Detaljreguleringsplan for Ytre Eidsnes- Offentleg ettersyn og høyring

Offentleg ettersyn og høyring - Detaljreguleringsplan for Ytre Eidsnes gbnr. 215/2 mfl. PlanID 46312020004

Fråsegn til høyring av detaljplan for Ytre Eidsnes gnr 215 bnr 2 mfl. Alver kommune

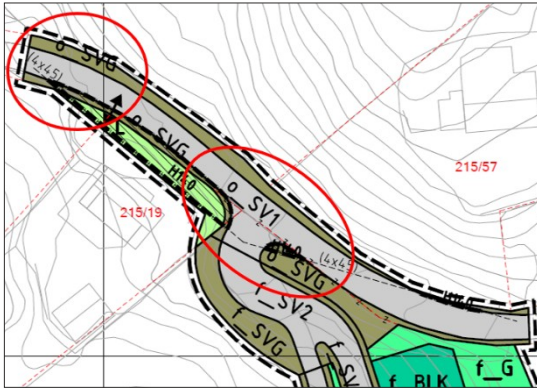
Det er opplyst i planskildringa at kryss til fylkesveg 5456 Eidsnesvegen er tilkomstveg til 3 einestadar og ein fritidsbustad. Slik vi les kart over området vert krysset nytta av fire bueingar og fire fritidsbustadar. Det er lagt ved vegteikningar av avkøyrsepunktet til fylkesvegen, som ser svært likt ut som dagens situasjon.

Vi vurderer plankartet og vegteikninga slik at det ikkje er svingradius = 4 som er teikna i ytterkurven i avkøyrsla retning høgre. Men vi meiner at dette kan vera mogleg å få til ei større svingradius dersom ein trekker kurven bak avkøyrsepunktet enda lengre bak, så vil det vera mogleg å få til ei noko større svingradius i retning høgre.

Vi vurderer at dagens avkøyrse ikkje har meir enn svingradius = 3 i retning høgre, som vi meiner er for lite når planen legg opp til fleire nye bustadar. I tillegg inviterer dagens avkøyrse til å høyre ut på skrå, når det er så låg svingradius, som vi meiner er uheldig.

Vi ber difor om det vert gått nøye gjennom vegteikning og krava til utforming av avkøyrsla her.
